改善箇所説明図

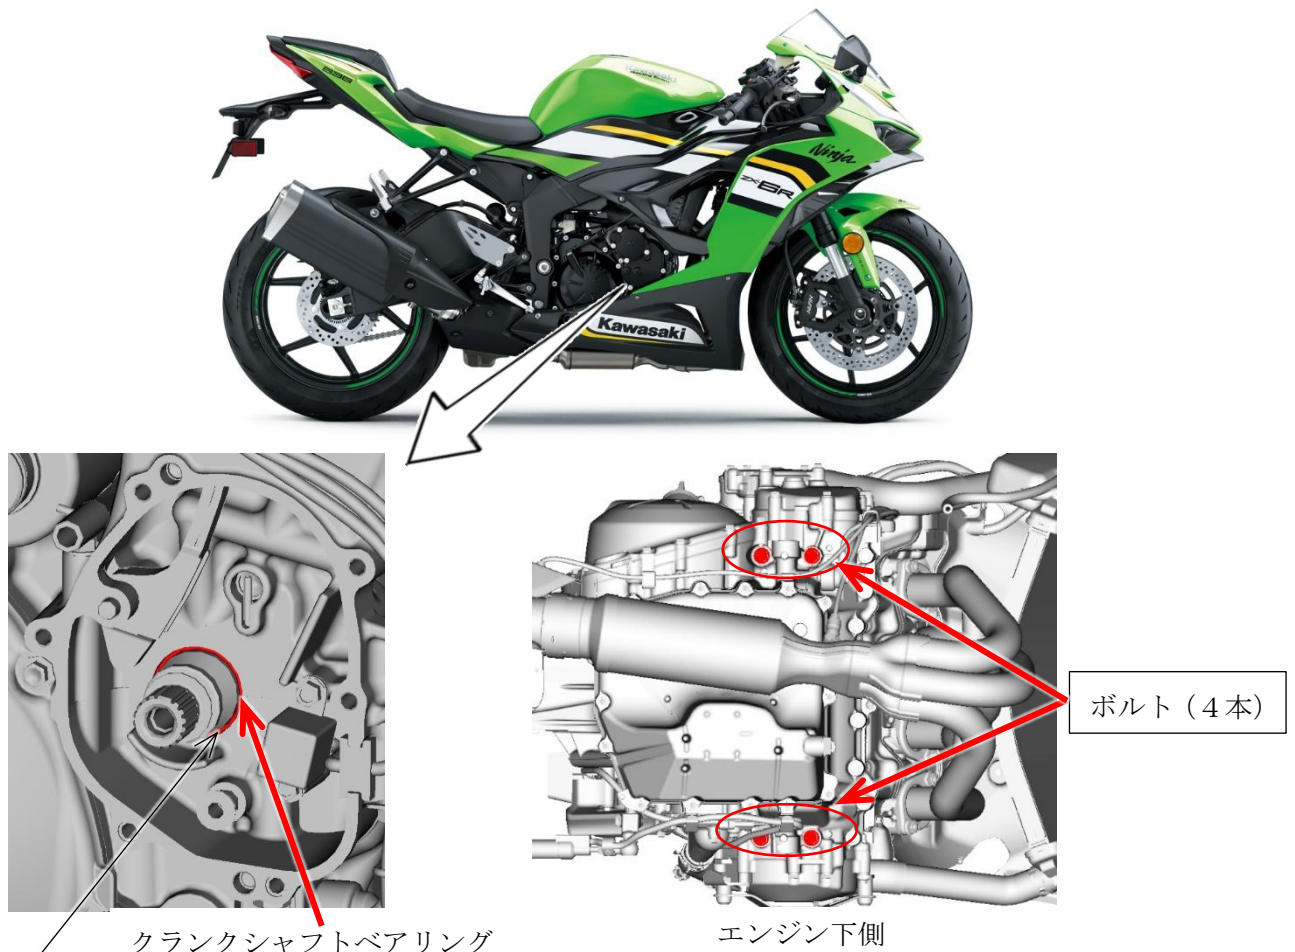
基準不適合発生箇所

原動機のアッパークランクケースとロアクランクケースを締結するボルトにおいて、締め付け方法の検討が不十分なため、締め付け軸力がばらつき、ボルトが過剰な軸力で締め付けられたものがある。そのため、クランクシャフトベアリングとクランクシャフトの間に適正なオイルクリアランスが確保できず、最悪の場合、クランクシャフトベアリングが焼き付き、走行中にエンジンが停止するおそれがある。

改善の内容

未走行車両はクランクケース締め付けボルトを適正な方法で締め付ける。既走行車両はクランクシャフトベアリングを点検し、異常があれば修理し、異常がなければクランクケース締め付けボルトを適正な方法で締め付ける。

識別：車体右側リアブレーキリザーバ付近のクランクケース上面に白点ペイントを塗布する。
